配布した自動バイアス基板のレイアウトミスについて

図1 2枚の基板間の配線

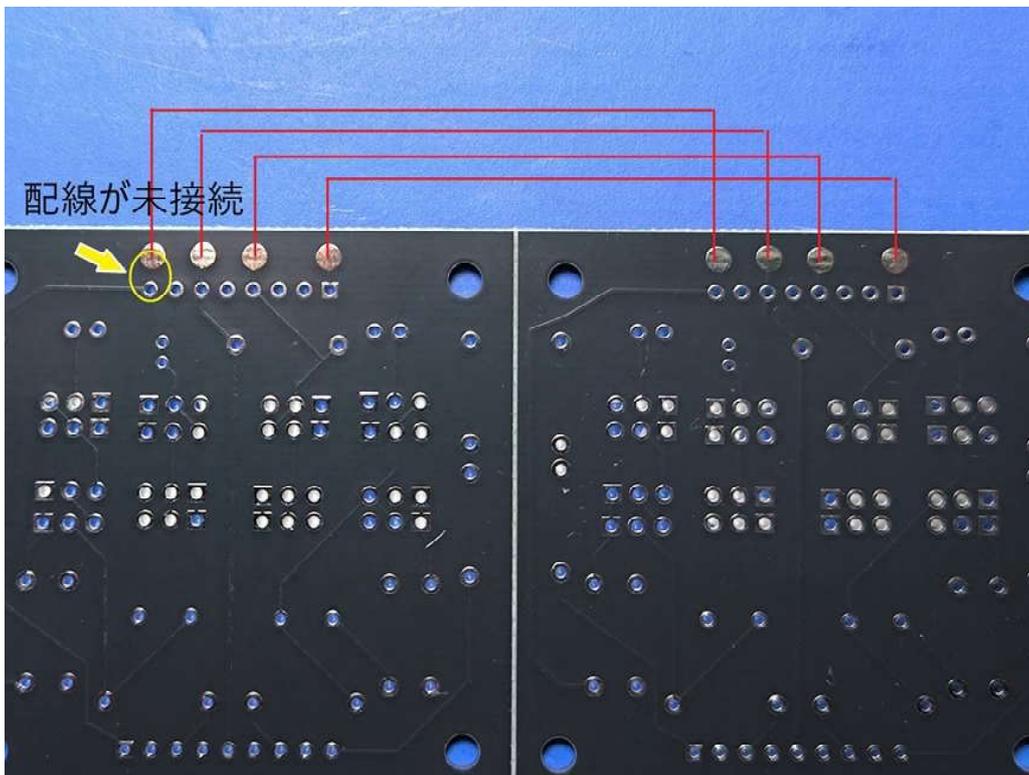
しかし、レイアウトにミスがありBIAS端子とそれに接続すべきPAD間の配線がされておられません。

そのため、図1のように2枚の基板を配線で接続してもBIAS端子は接続されません。

お手数ですが、本配線を使用するときはBIAS端子とそれに対応するPAD間をジャンパー線などで接続して使用していただくようお願いいたします。
